**RESPUESTA A INFORMACIÓN COMPLEMENTARIA
NOTA DRCH-AC-2086-07-2023**

***PROYECTO
“RESIDENCIAL SANTA CATALINA 2DA ETAPA”***

PROMOTOR: RESIDENCIAL SANTA CATALINA, S.A.

Fecha De Presentación: 24 De Agosto De 2023.

**PLANO DE CORTE Y RELLENO
RESPUESTA 6.b**

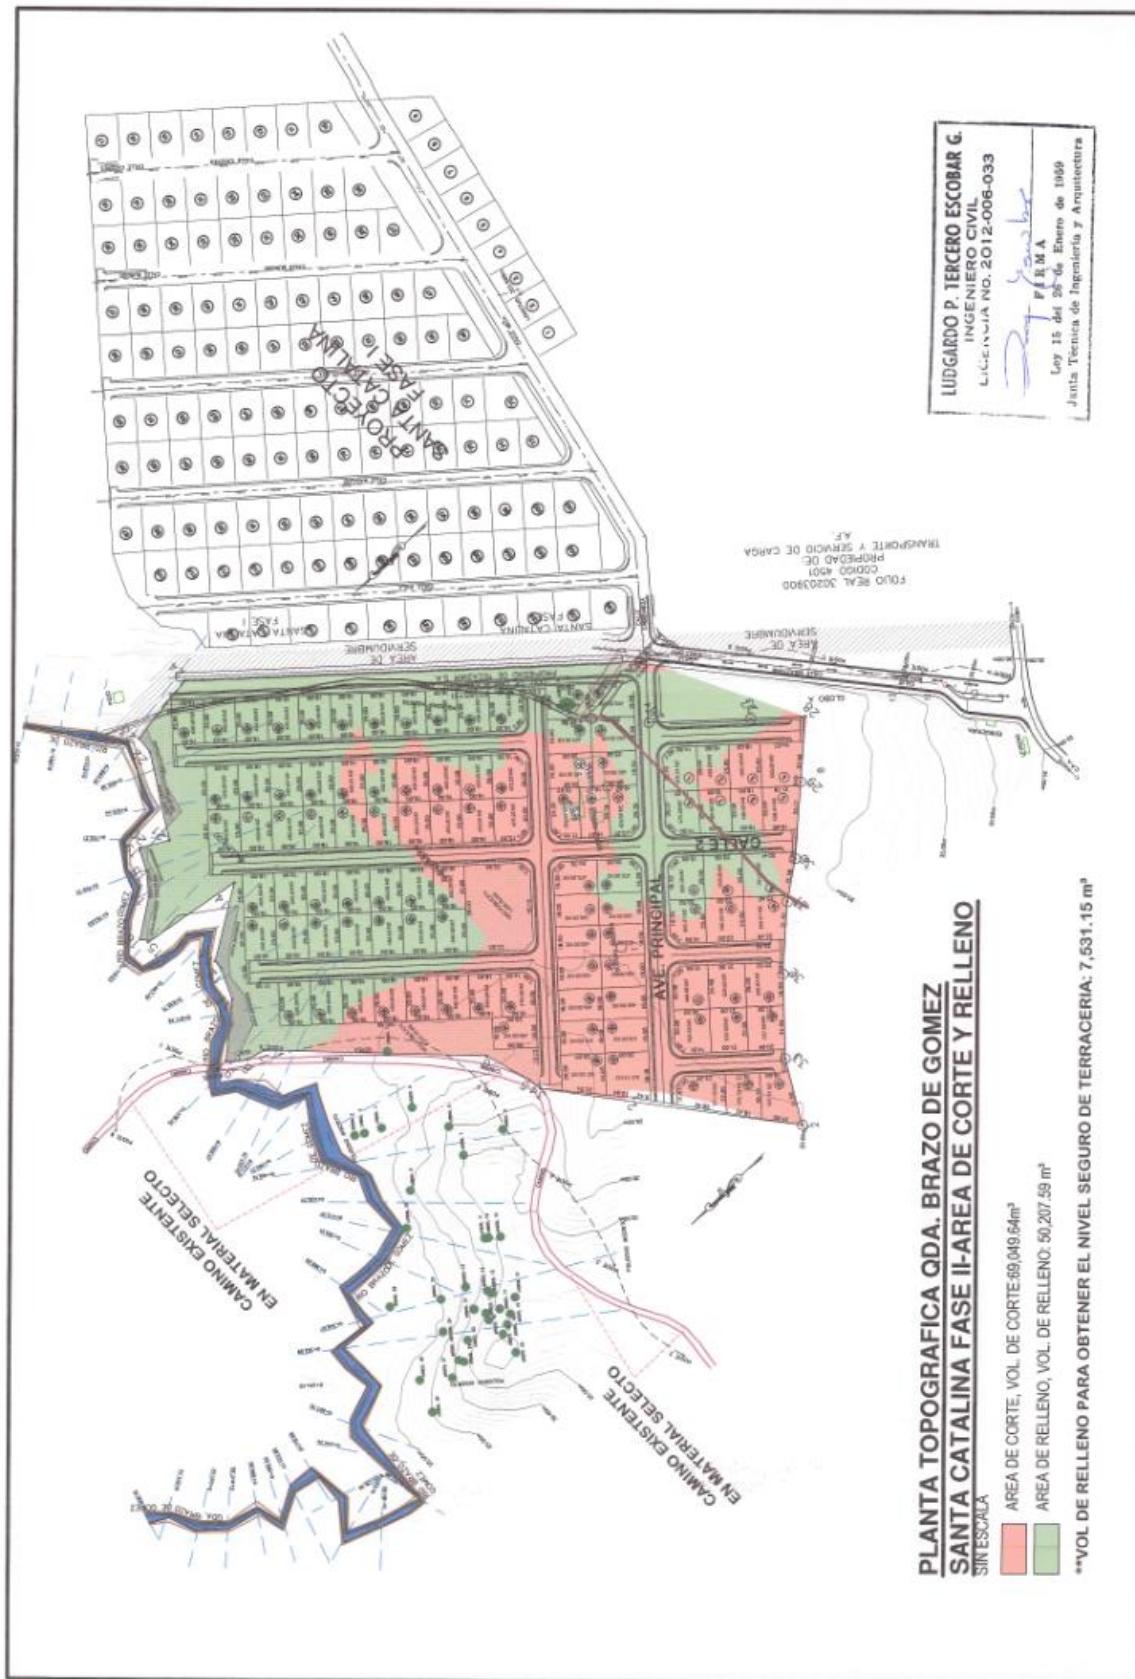
- b. **Indicar**, los volúmenes aproximados de material a remover, en caso de requerir material externo, presentar toda la documentación necesaria que respalde la actividad.

Los trabajos de nivelación y relleno del terreno se llevarán a cabo con el fin de tener la superficie óptima para el correcto desarrollo del proyecto, para el cual las cantidades requeridas para dichos trabajos rondan aproximadamente en **69,049.64 m³ de corte y 50,207.59 m³ de relleno**; el material de corte y compensación requerido será obtenido de la finca en desarrollo. No se va a requerir material externo.

**PLANO DE PLANTA DE AREA INUNDABLE DE
MANERA VISIBLE**

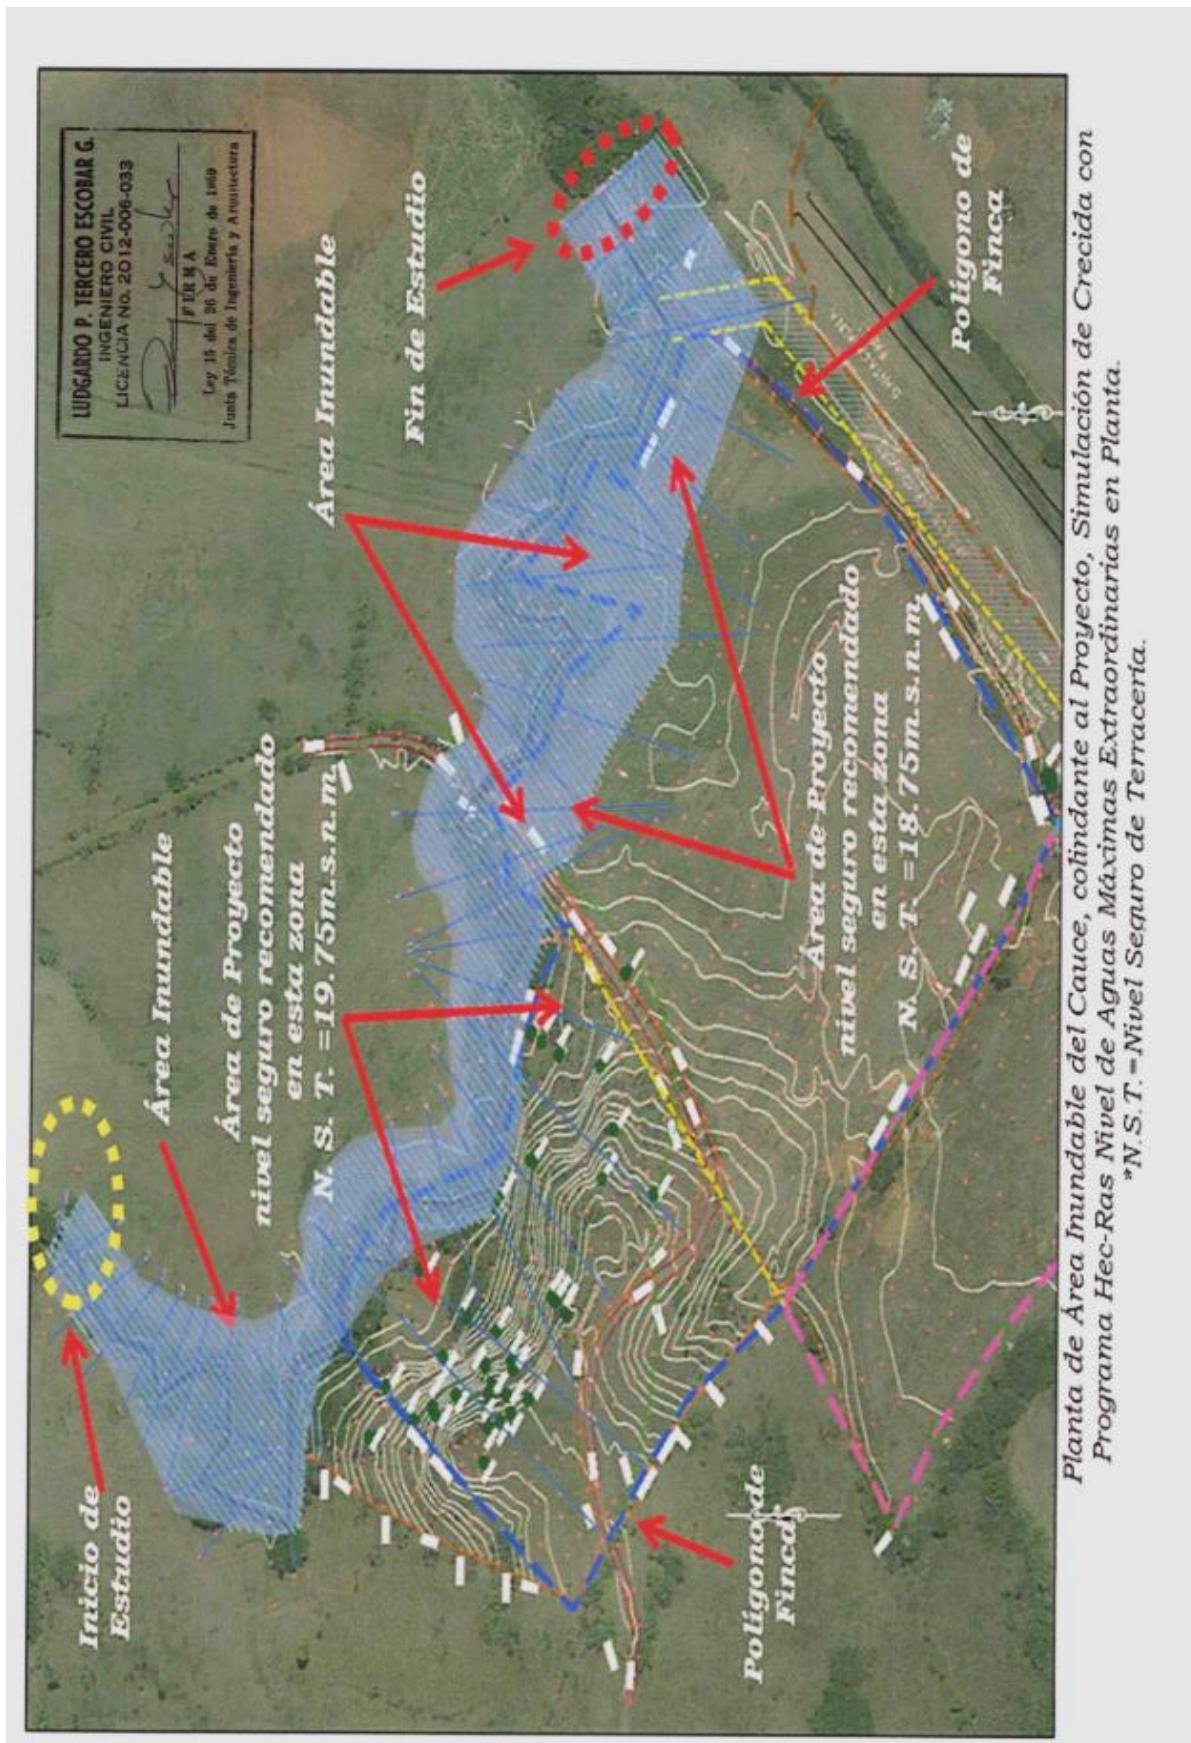
d. Presentar, Planta de Área Inundable de manera legible y considerando los niveles seguros de terracería, (ver página 251 del EsIA).

Se adjunta en el **ANEXO 9** la Planta de Área Inundable legible con los niveles seguros de terracería, tomando en consideración que esta es una simulación de crecida con Programa Hec-Ras Nivel de Aguas Máximas Extraordinarias en Planta.
